Modulo per la presentazione delle osservazioni per i piani/programmi/progetti sottoposti a procedimenti di valutazione ambientale di competenza statale

ID: 10644 Progetto di un impianto per la produzione di energia elettrica da fonte eolica, denominato "Parco Eolico Abruzzo", sito nei comuni di Cupello (CH), Fresagrandinaria (CH), Palmoli (CH), Tuffillo (CH) e Furci (CH), di potenza totale pari a 66 MW, costituito da 11 aerogeneratori della potenza unitaria di 6 MW. Codice pratica MYTERNA CP 202301056

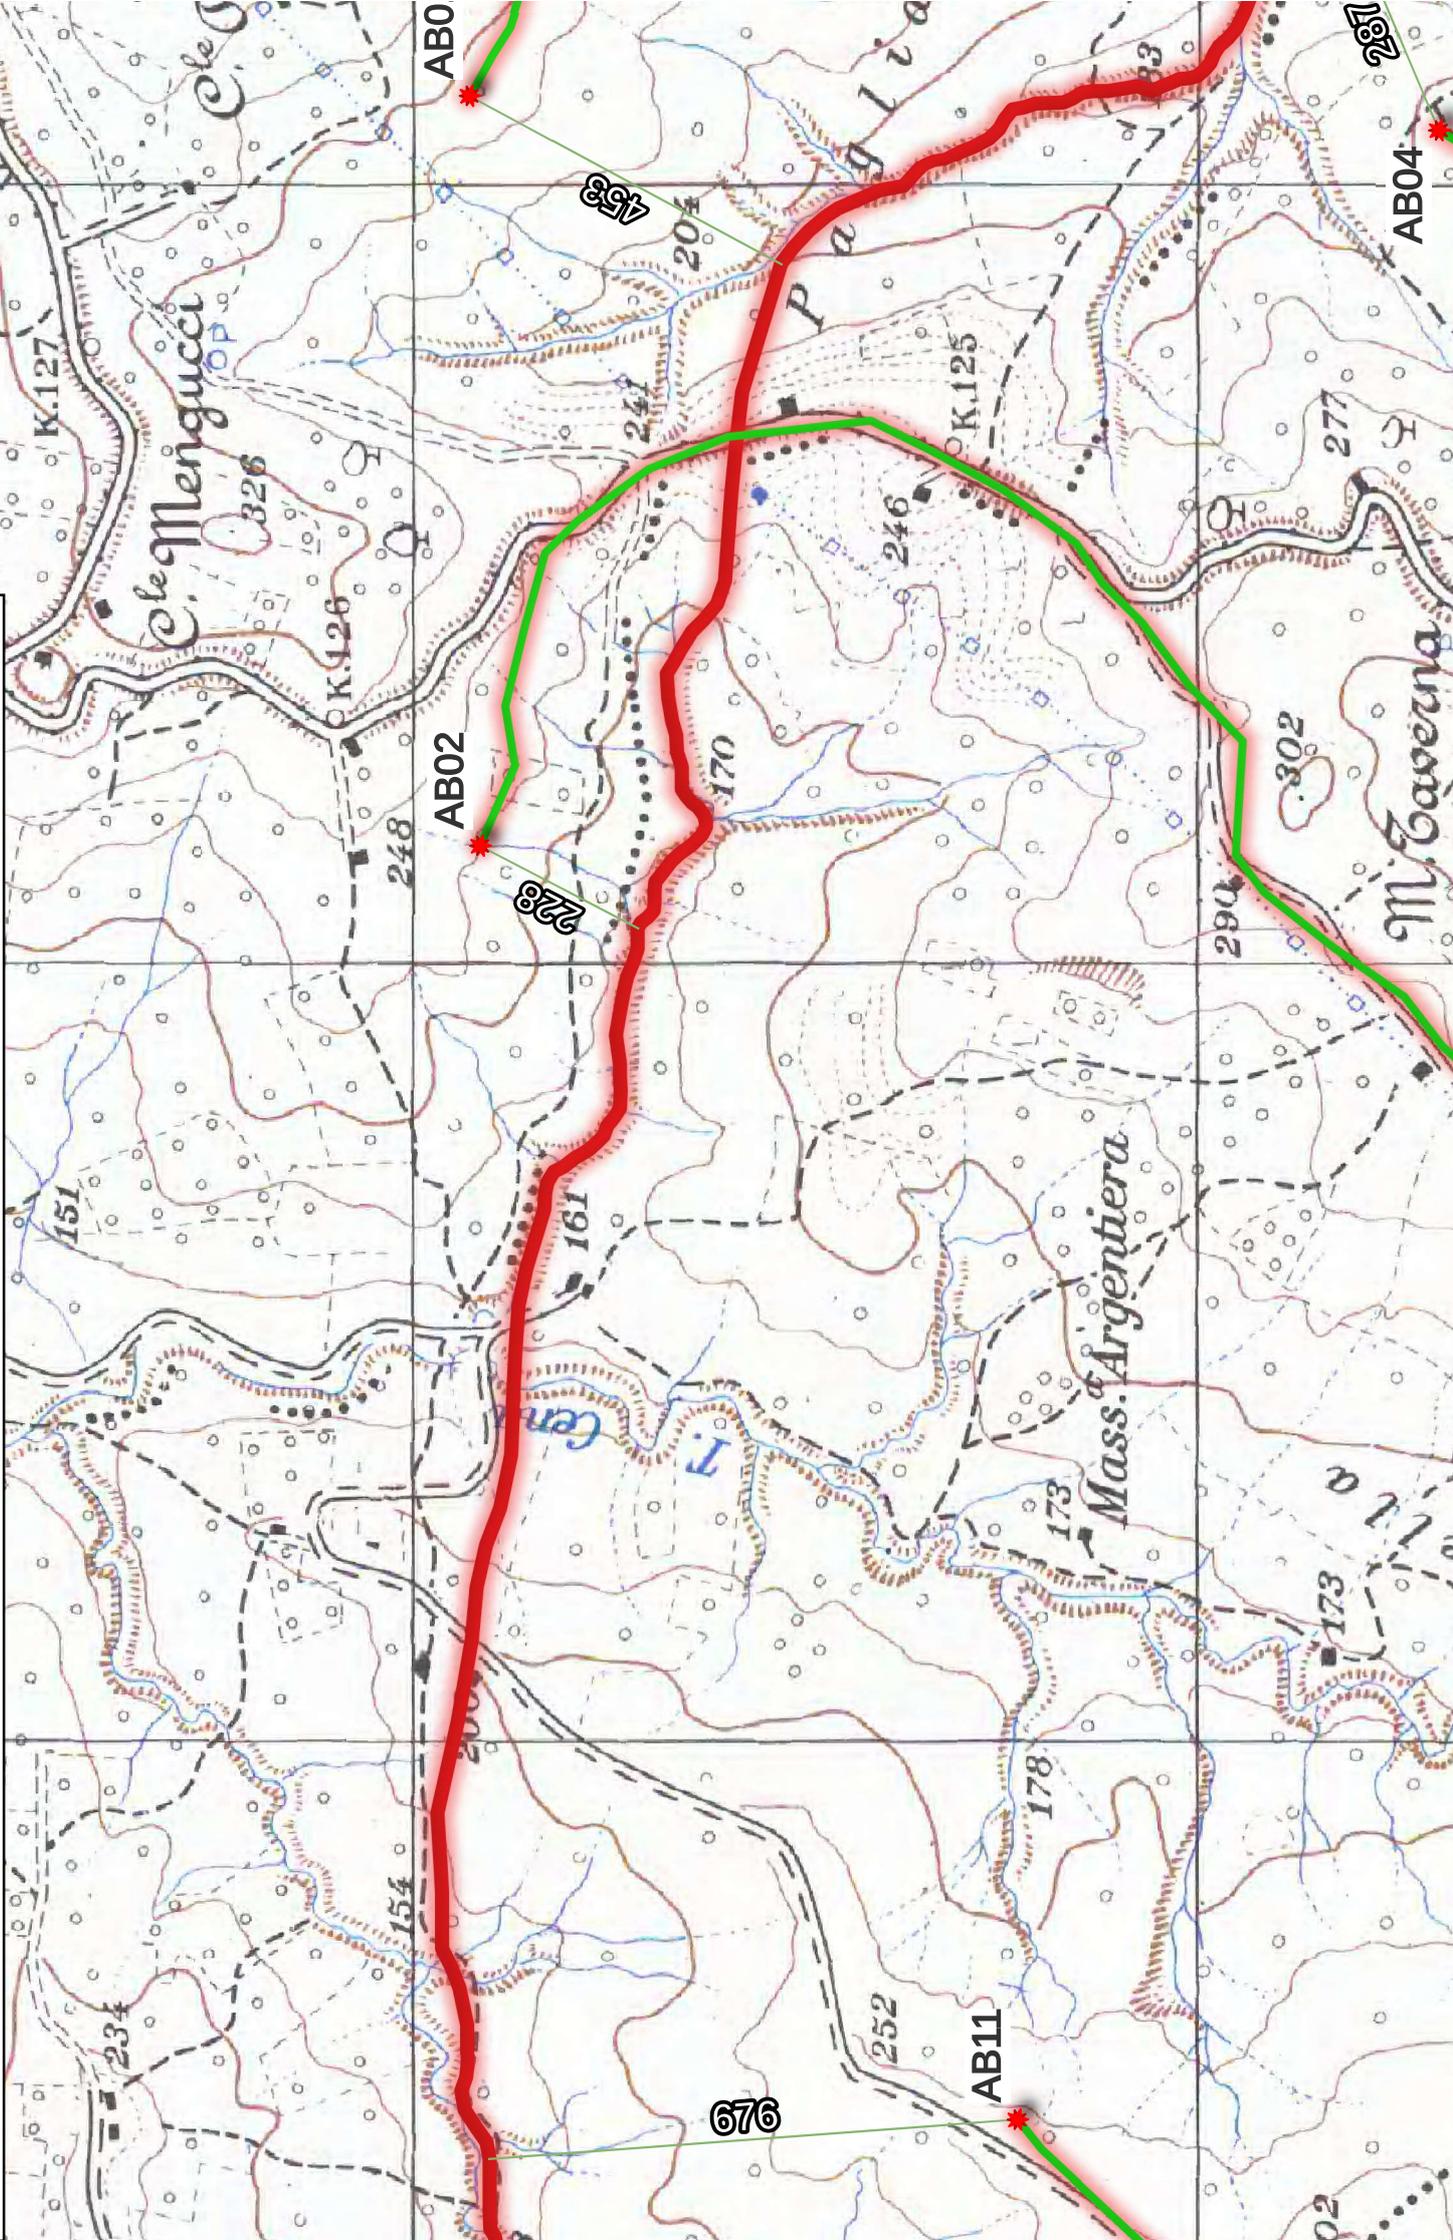
- Gli aerogeneratori AB01, AB02, AB03, AB04, AB11 sono tutti posizionati in prossimità del Tratturo Centurelle – Montesecco così come georeferenziato sulla Carta delle Conoscenze Condivise della regione Abruzzo oltretutto un tratto della viabilità insiste direttamente sul tratturo (figura 2). Ricordo che la Transumanza è stata dichiarata dall'UNESCO nel 2019 patrimonio mondiale dell'umanità. Sarebbe un peccato se l'installazione degli aerogeneratori andrebbe a compromettere lo splendido paesaggio che si può osservare percorrendo le cosiddette “vie verdi”. Nello SIA non si accenna nemmeno a questo patrimonio mondiale.
